**島根原子力発電所**  
**新規制基準への適合性確認に係る**  
**保安規定変更認可申請（補正）について**  
**（SA設備のLCO/AOT コメント回答）**

**2024年 2月**  
**中国電力株式会社**

2023/12/7の審査会合における、新規制基準施行に伴う変更のうち重大事故等対処設備に係る運転上の制限等（SA設備のLCO/AOT）に対する指摘事項について回答する。

## A : 今回の原子炉停止期間における確認運転

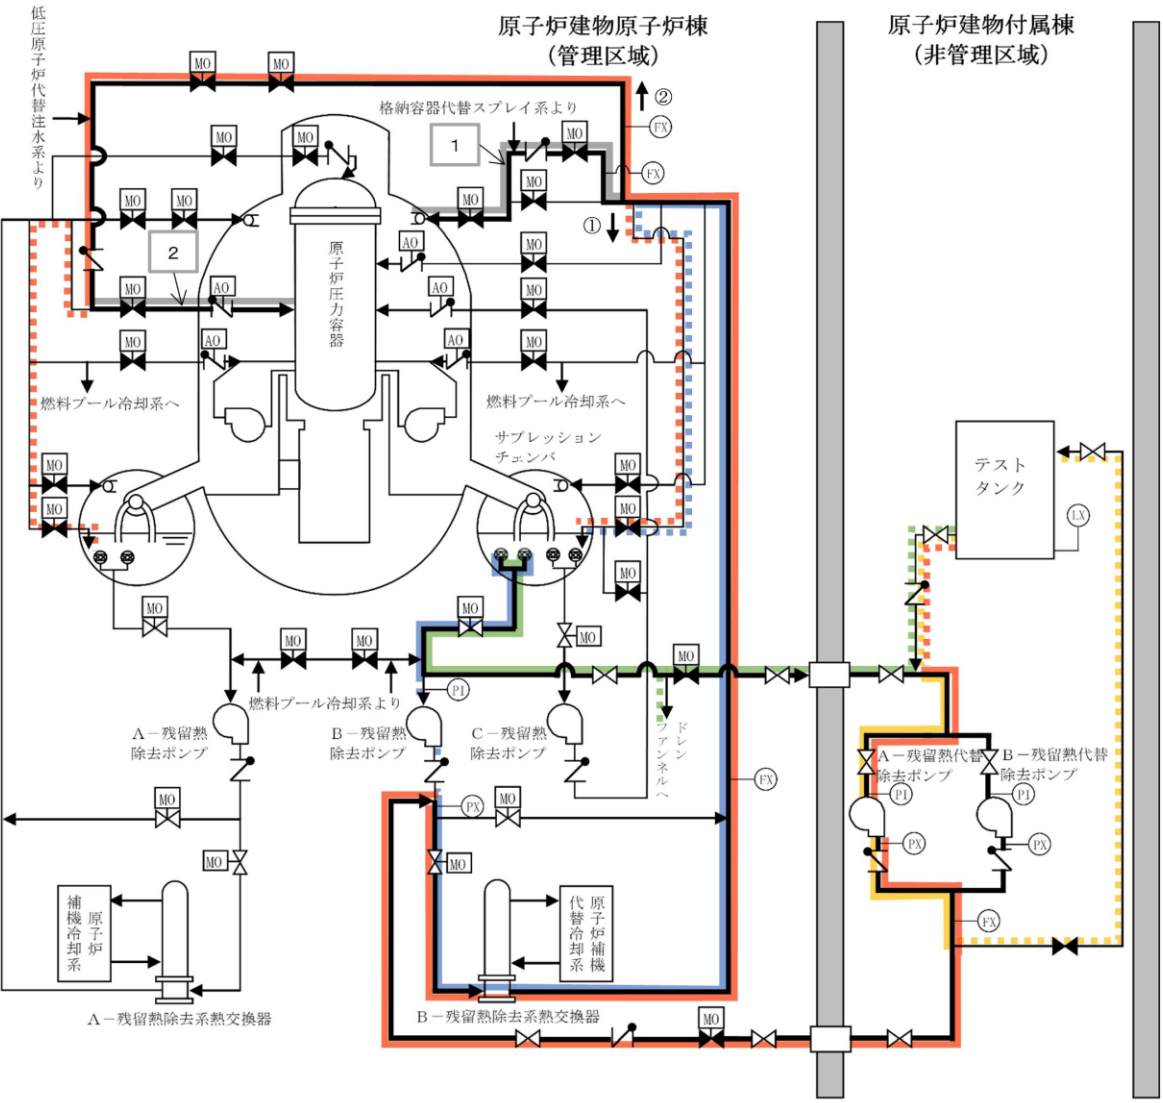
サブレーションチェンバを水源とした残留熱代替除去系のサーベイランスについて、今回停止期間のみだけでなく以降の期間においても放射線防護上の観点に留意しつつ実施するための方法や、それらの実現可能性を網羅的に検討し、その結果及びその結果を踏まえた残留熱代替除去系のサーベイランスの実施方法について説明すること。

— (1) サプレッションチェンバ水源でのRHARポンプ確認運転 (送水方法: RHARポンプ、流量:  m<sup>3</sup>/h以上、揚程:  m以上)
